Alver kommune

Vår ref.: 20/01301-8

Høringsuttalelse - Offentleg ettersyn og høring - Detaljregulering - Grønn omstilling av Mongstad

Figur 1 - Viser Lindås transformatorstasjon og ledningstrase mot Fensfjorden. Grønne stiplede arealer (grovskisse) planlegges for midlertidig bruk etter avtale med grunneier

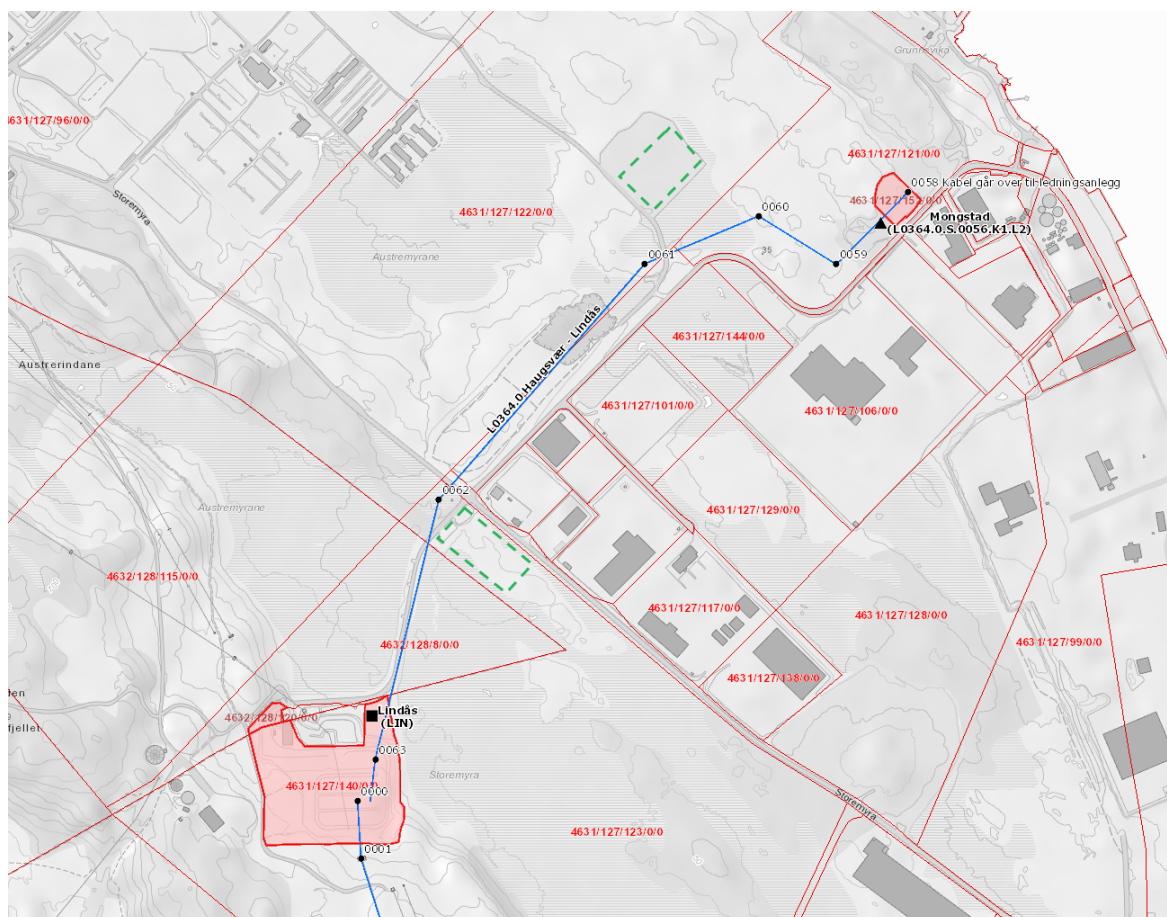
Statnett har søkt konsesjon for økt transformering i Lindås transformatorstasjon. I all hovedsak er dette tiltak innenfor Statnetts egen eiendom. Men knyttet til anleggsarbeider vil det være behov for midlertidig rigg/lager-arealer i krysset ved Sambindingvegen og et opparbeidet areal lenger nordøst som grovkissert på vedlagt kartskisse. Det er opprettet dialog med grunneier om dette.
